PREFET DE LOIR ET CHER

GIE Les Faluns de Contres

Modification des conditions de remise en  
état d'une carrière.

Commune de Contres,  
lieu-dit « Le Château Gabillon ».

## Remise en état modifiée de la parcelle n°39

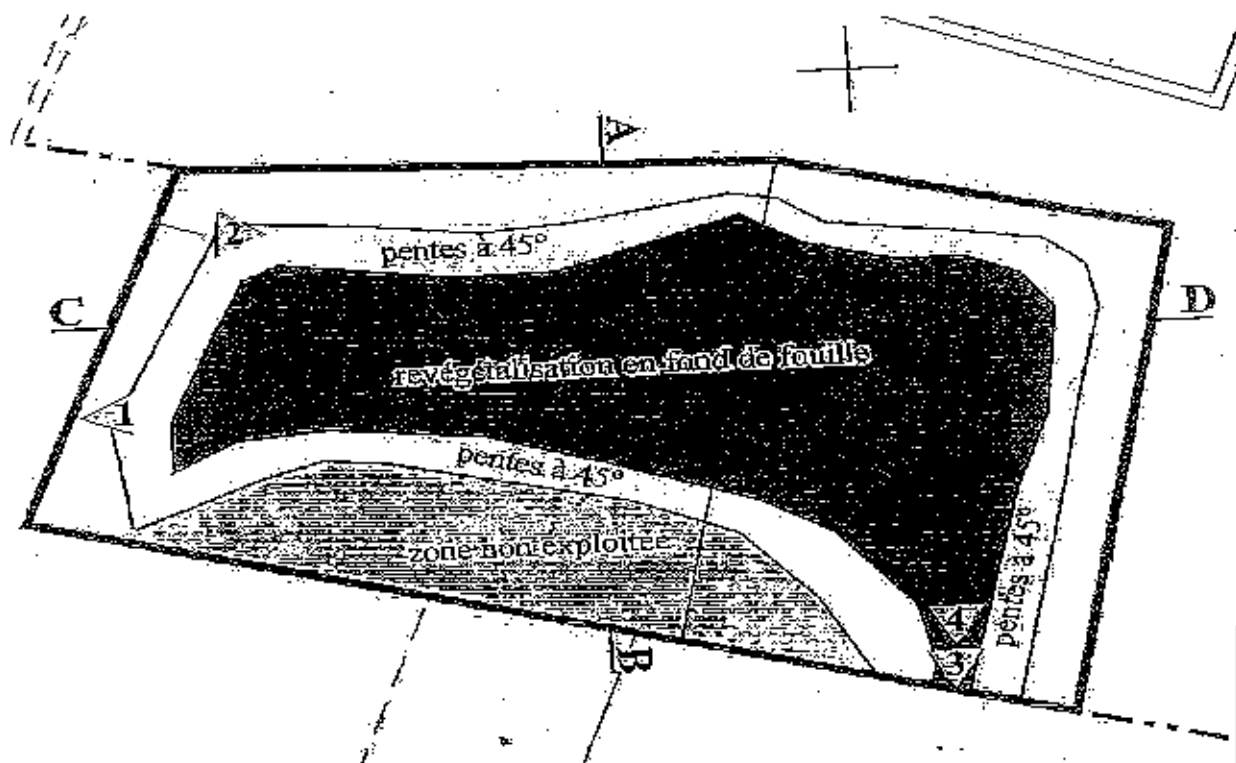
Les modifications apportées sont les suivantes :

- Conservation, au niveau du terrain naturel, d'une zone de 4 800 m<sup>2</sup> non exploitée ;
- Talutage des pentes de cette zone à 45 °.

Parcelle n°39, concernée par la modification des conditions de remise en état pour cause de découverte de vestiges archéologiques.

L'inspection des installations classées émet un avis favorable à la demande de modification sollicitée par la Société GIE Les Faluns de Contres et propose à Monsieur le Préfet de Loir-et-Cher de l'encadrer par le biais de prescriptions complémentaires à prendre dans les formes de l'article R.512-31 du code de l'environnement.
